APPEL D'OFFRES NO. AO 2425-005

COLLÈGE MONTMORENCY

AMÉNAGEMENT D'UNE SALLE D'EXAMEN
BLOC D, D-0103

ADDENDA 2
26 NOVEMBRE 2024

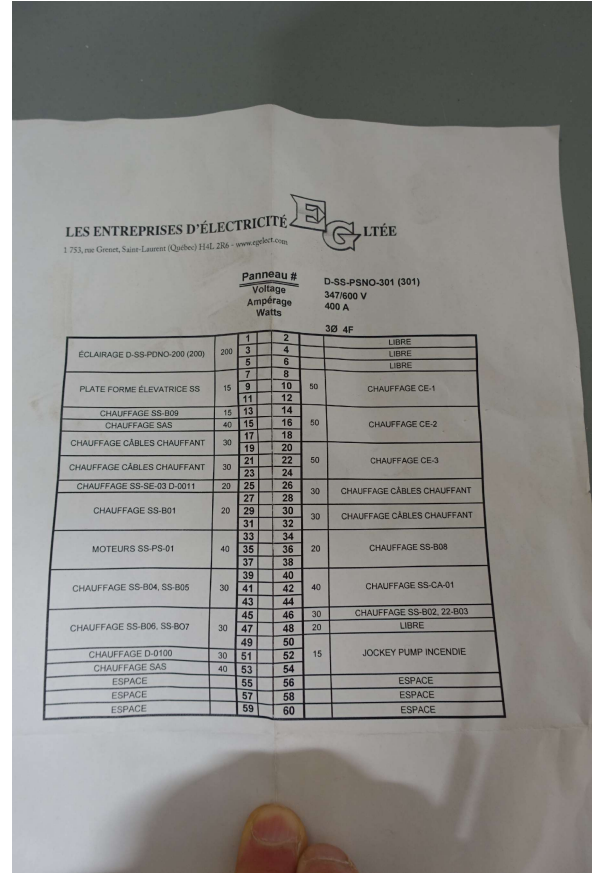
- 2.2 Plan E-001 : les caractéristiques du panneau D-SS-PSNO-301 existants sont montrées aux photos suivantes :
